製品一部変更のお知らせ

型番：ML-740-K2-12P

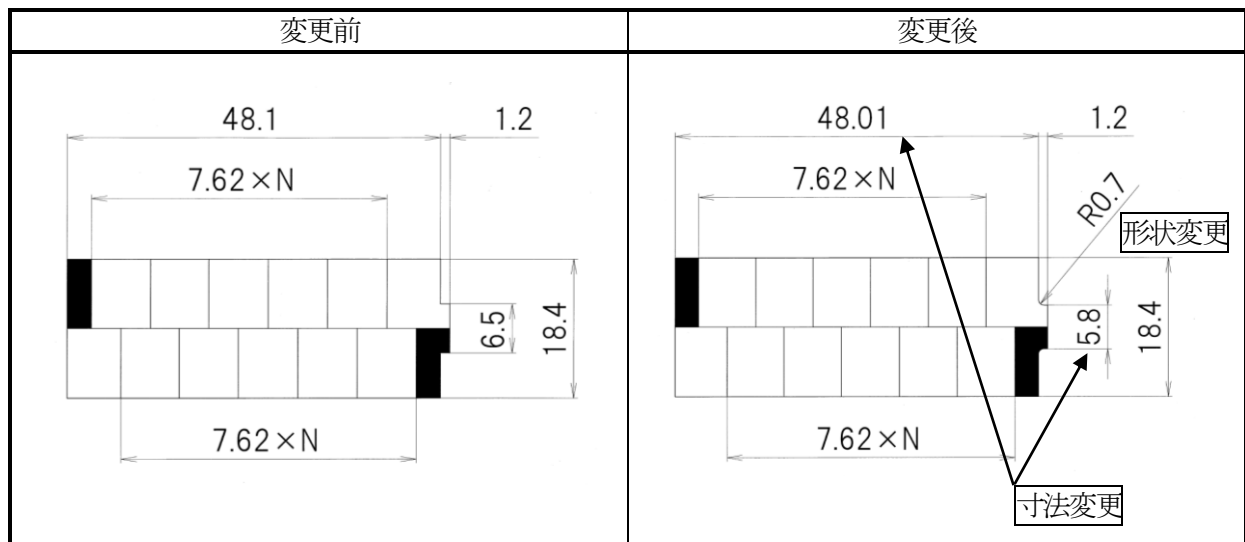
2) 変更内容： ①形状変更及び②寸法変更を行います。

3) 変更の理由： ①形状変更・・・品質向上の為、製作方法を変更した事によります。
②寸法変更・・・上記変更に合わせて、カバーとの装着状態を最適化した為。
※変更前後ともにカバーへの装着は問題なく行えます。
